改善箇所説明図

改善措置の内容

マフラ

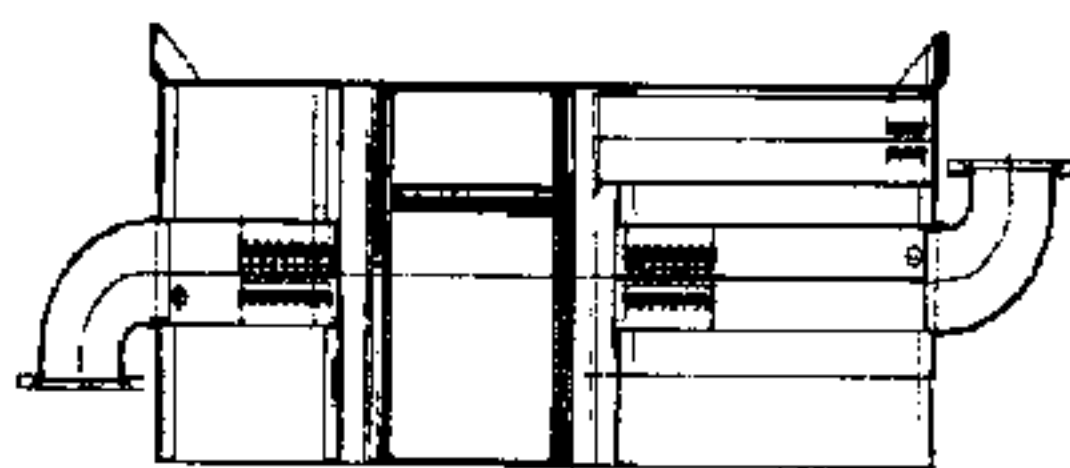
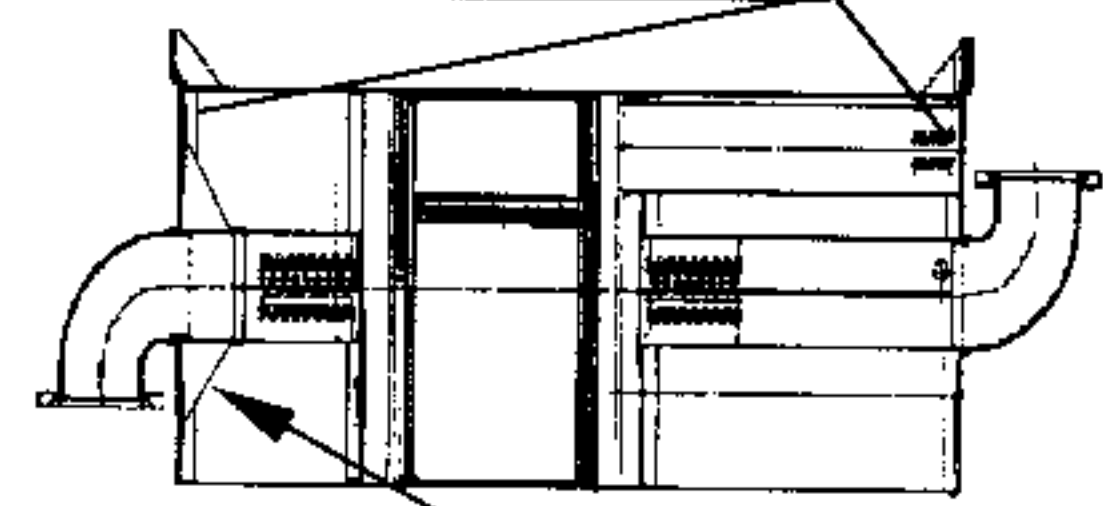
全車両、当該マフラを対策品に交換するとともに、対策防振ゴム付き金具に交換する。

エンドプレート板厚増大

コーン形状補強材追加

排気管支持金具及び防振ゴム

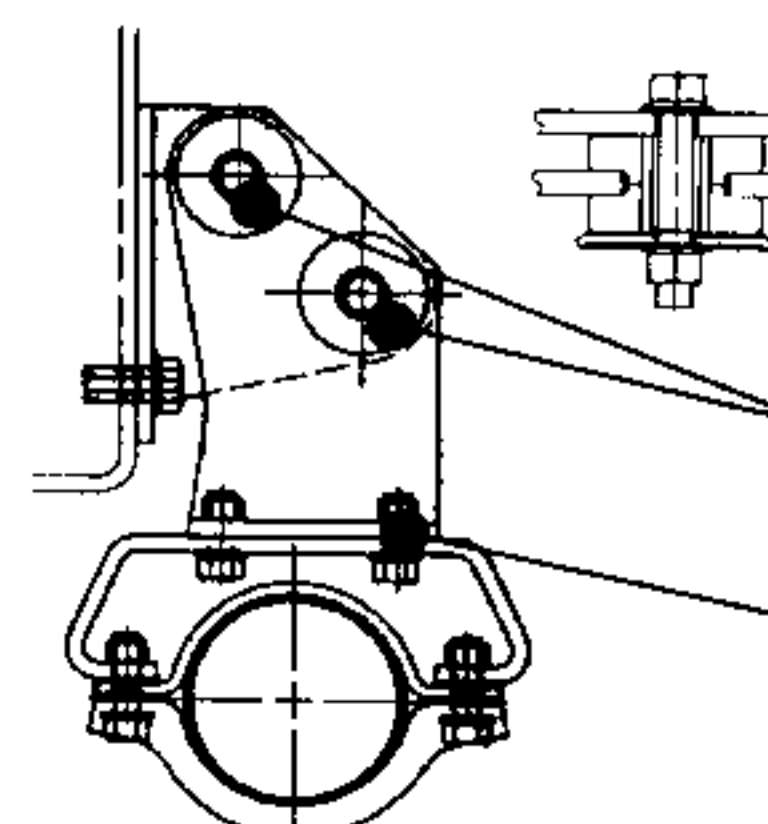
防振ゴム容量増大、

剛性増大
